**Avis délibéré de la Mission Régionale d'Autorité environnementale
de Nouvelle-Aquitaine
relatif à un projet de parc photovoltaïque
dans la commune de Blanzac (87)**

AVIS NA-2025-010580/A P

Localisation du projet : Commune de BLANZAC (87)
Maître d'ouvrage : Société CPV SUN 40
Avis émis à la demande de l'Autorité décisionnaire : Préfet de la Haute-Vienne
En date du : 16/12/2025
Dans le cadre de la procédure d'autorisation : Permis de construire
L'Agence régionale de santé et le préfet de département au titre de ses attributions dans le domaine de l'environnement ayant été consultés.

Superposition du projet sur habitats - extrait étude d'impact page 177

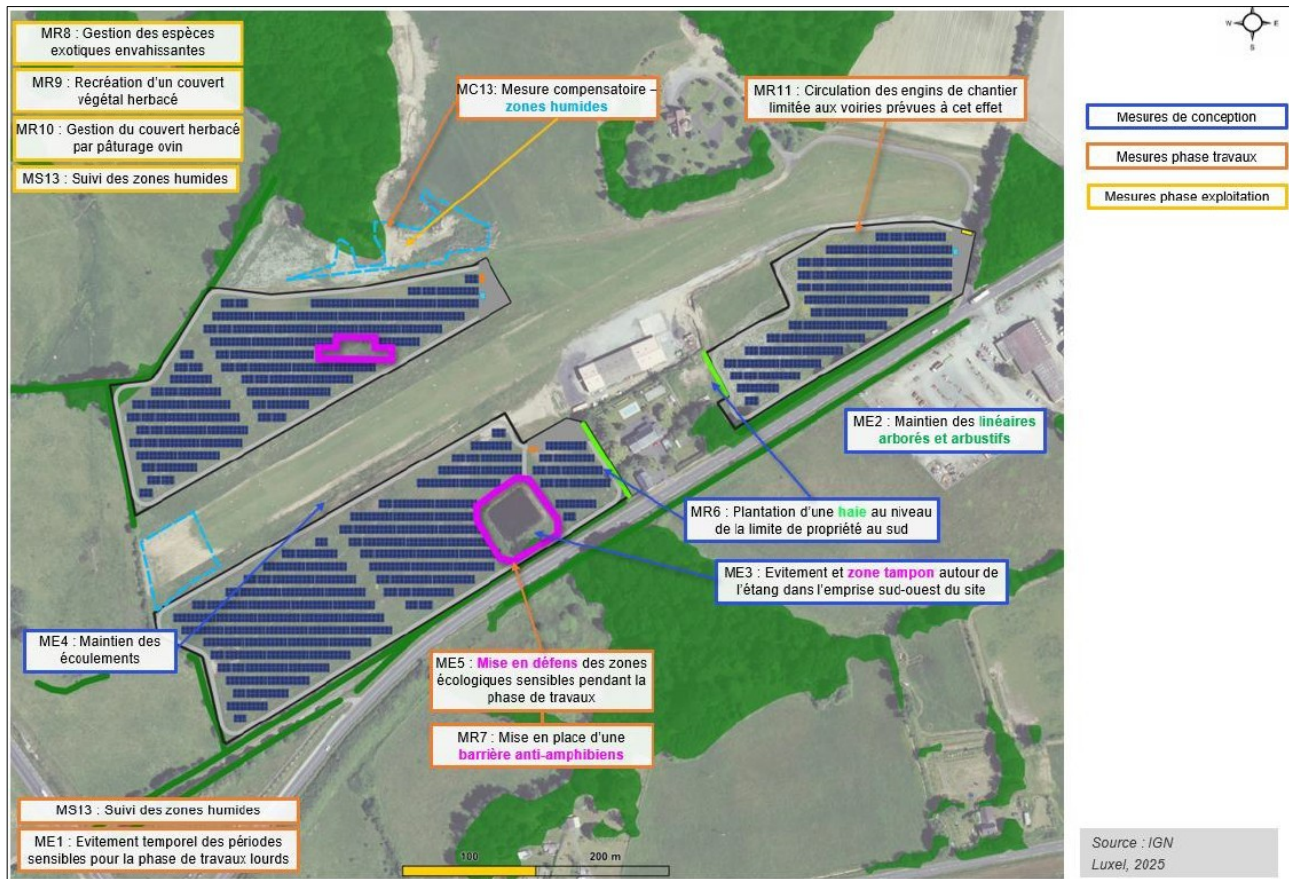
L'analyse de l'état initial de l'environnement a permis de mettre en évidence la présence d'habitats de reproduction pour les amphibiens au niveau de la Jonchaie (en bleu foncé sur la cartographie précédente). **Au regard de ces éléments, la MRAe recommande de privilégier un évitement plus large de ce secteur sensible.**

Mesures en faveur du milieu naturel - extrait étude d'impact page 33

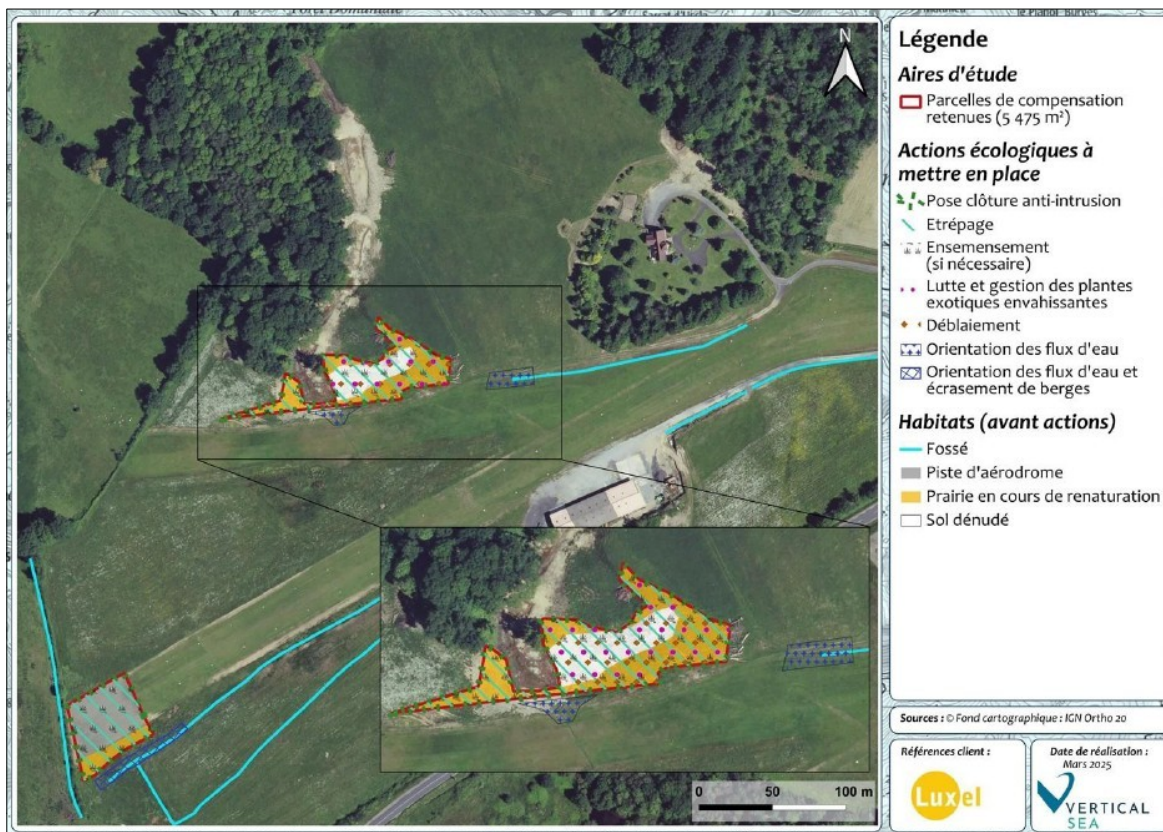
Le dossier précise que les haies plantées seront constituées d'essences locales. **Sur ce point, la MRAe recommande de détailler la manière dont le porteur de projet assurera le choix des essences et la pérennité de ces haies (choix d'espèces adaptées au changement climatique, modalités d'entretien).**
